## Rotax Motor Type 914 F Serie, Kontrolle / Austausch des Wastegate-Seilzuges

## Rotax engine type 914 F series, check / replacement of the wastegate servo cable

### Vorgeschrieben / mandatory

- || Check / replacement of the turbocharger wastegate servo cable (part no. 897.940).

Bild / Fig. 2

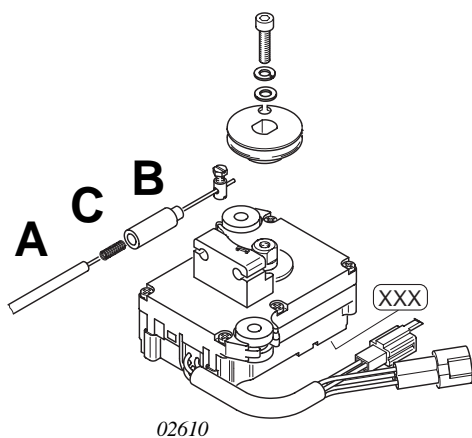
Fit the new cable retainer into support on servo motor using a suitable tool, and secure with LOCTITE 648.  
The new servo cable and the new cable retainer for the wastegate control has to be installed and readjusted in conjunction with the servo motor and servo cable as per the current Maintenance Manual 914 F, chapter 13.5.4.3).

Ensure that the pressure spring in the spring socket will not be damaged or lost. See Fig. 2.

Bild / Fig. 1

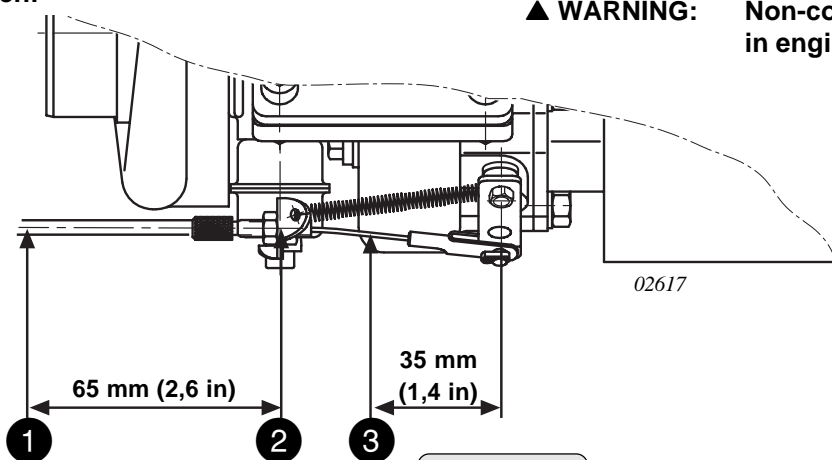
Following temperatures must be measured on the positions set out in figure 1 below and must not be exceeded (see fig. 1):

pos.	description	temperature
①	cable conduit	max. 120 °C (250 °F)
②	cable support	max. 120 °C (250 °F)
③	wire rope	max. 140 °C (280 °F)

◆ **NOTE:** All temperature limits must be verified at the first time of installation of a ROTAX 914 into an air frame, or at any modification to the airframe as it may influence such temperatures.

Bild / Fig. 3

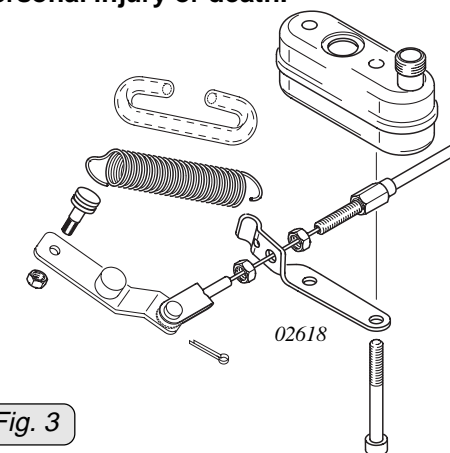
### 11.1) replacement of servo cable (see fig. 1, 2 and 3)

#### 11.1.2) Installation of the new servo cable part no. 897.941, cable retainer part no. 847.881 and of the compression spring part no. 239.015
